**AVIS RELATIF À LA PROTECTION
CONTRE LES EVENTUELS EFFETS NOCIFS ET NUISANCES
PROVOQUÉS PAR LES RAYONNEMENTS NON IONISANTS
GÉNÉRÉS PAR DES ANTENNES ÉMETTRICES STATIONNAIRES**

Commune : LIEGE - Exploitant : PROXIMUS

Référence exploitant : 41HOC_01

Rapport n° 2910 / 2025

Figure 1 : Vue en plan des lieux de séjour et des points de contrôle

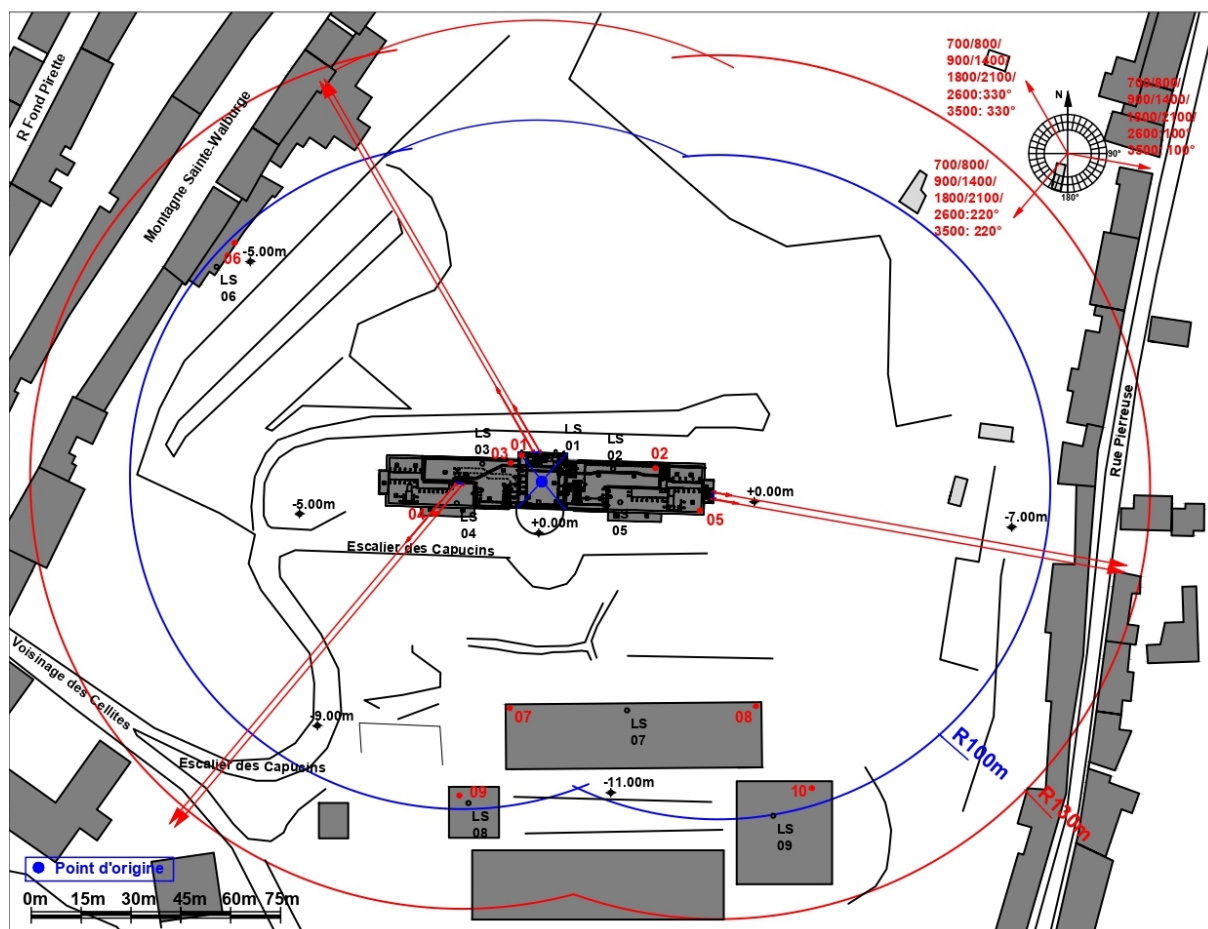
Les fréquences d'émission, la puissance rayonnée par chacune des antennes et leur gain permettent de déterminer le rayon de la zone à analyser. Tout dépassement de la limite par installation est exclu en dehors de cette zone. Le tableau 2 reprend les 35 LS² pour lesquels l'indice d'exposition est le plus élevé. Les différentes colonnes indiquent :

- le numéro du point de contrôle repris sur un des plans de la figure 1;
- le numéro du LS dans lequel se trouve le point de contrôle de la 1^{ère} colonne ;
- l'atténuation d'obstacle prise en compte pour le calcul de l'indice d'exposition dans le LS ;
- le résultat du calcul de l'indice d'exposition.

N° point de contrôle	LS	Atténuation (dB)	Indice d'exposition relatif à la limite par installation IE_i
4	LS04	10,0	0,420
6	LS06	3,0	0,146
7	LS07	3,0	0,092
9	LS08	3,0	0,090
8	LS07	3,0	0,073
10	LS09	3,0	0,071
3	LS03	10,0	0,046
1	LS01	10,0	0,024
5	LS05	10,0	0,007
2	LS02	10,0	0,003

En ce qui concerne les antennes de l'installation mentionnées dans le tableau 1, la distance maximale à laquelle la limite pourrait être atteinte, à l'extérieur, est égale à 143,0 m. S'il n'y a pas de LS à une distance inférieure, les antennes respectent forcément la limite d'immission.

Dans le cas des LS situés à l'intérieur des bâtiments, une atténuation d'obstacle est prise en compte et il en résulte que la distance maximale à laquelle la limite pourrait être atteinte se réduit à 116,4 m.

Figure 2 : Vue en plan des installations d’antennes dans un rayon de 300 mètres autour de l’installation faisant l’objet de la demande d’avis

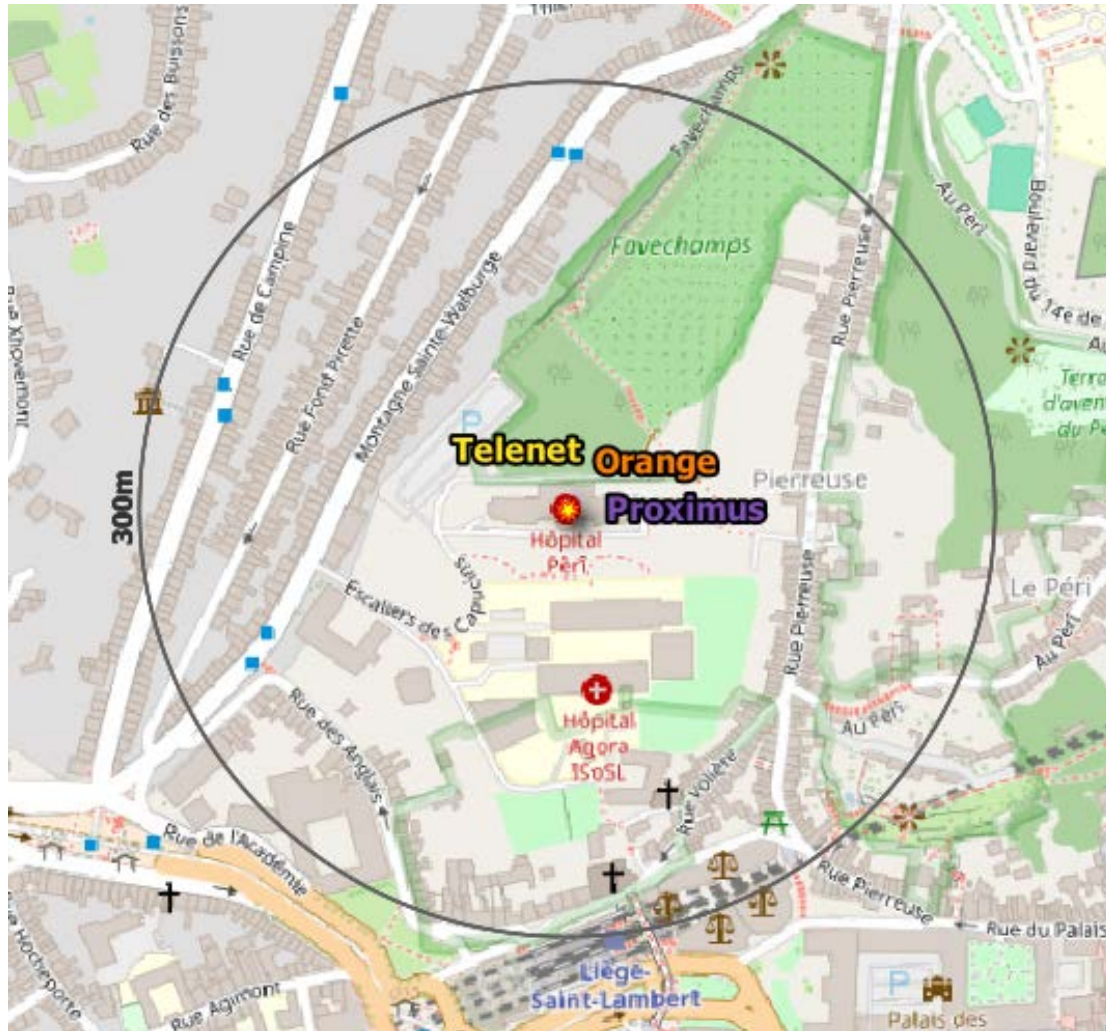
Le plan en projection verticale de la figure 2 indique la localisation des installations d'antennes émettrices stationnaires visées par le décret et situées dans un rayon de 300 mètres autour de l'installation référencée dans le paragraphe 2 et localisée au centre du cercle. Les données de localisation de ces antennes et les avis correspondant sont accessibles via le cadastre en ligne des antennes émettrices stationnaires⁸. Les installations prises en compte dans l'évaluation du respect de la limite cumulative sont les installations d'antennes émettrices déclarées en service par l'exploitant à la date du présent avis, à l'exception de l'installation référencée dans le paragraphe 2 et éventuellement d'autres installations ayant fait l'objet d'une demande d'avis à la même date et qui sont situées à l'intérieur de la zone de 300 mètres de rayon.

- il y a au plus 4 installations d'antennes émettrices stationnaires présentes dans la zone d'évaluation de 300 mètres de rayon représentée dans la figure 2, y inclus l'installation référencée dans le paragraphe 2 : la limite cumulative définie à l'article 4, §2 du décret est nécessairement respectée dans les lieux de séjour à l'intérieur de la zone d'évaluation de 300 mètres de rayon ;

- b) il y a exactement 5 installations d'antennes émettrices stationnaires présentes dans la zone d'évaluation de 300 mètres de rayon représentée dans la figure 2, y inclus l'installation référencée dans le paragraphe 2 et il existe, pour 3 ou 4 de ces installations, un avis attestant le respect de la limite abrogée de 3 V/m : la limite cumulative définie à l'article 4, §2 du décret est nécessairement respectée dans les lieux de séjour à l'intérieur de la zone d'évaluation de 300 mètres de rayon ;

- c) dans tous les autres cas, il a été vérifié que la limite cumulative définie à l'article 4, §2 du décret n'est pas dépassée dans les lieux de séjour sur base du nombre d'installations localisées dans la zone d'évaluation de 300 mètres de rayon représentée dans la figure 2, de leur localisation ainsi que des données inscrites dans la figure 1 et au paragraphe 4 du présent avis et dans les avis attestant le respect de la limite par installation ou de la limite abrogée de 3 V/m relatifs aux autres installations reprises dans la figure 2.

Compte tenu des considérations ci-dessus, il apparaît que l'intensité du rayonnement électromagnétique généré, dans les lieux de séjour situés dans un rayon de 300 mètres autour de l'installation référencée dans le paragraphe 2, par l'ensemble des antennes émettrices stationnaires de l'ensemble des exploitants du même site d'antennes émettrices stationnaires respecte la limite fixée à l'article 4, § 2 du décret.
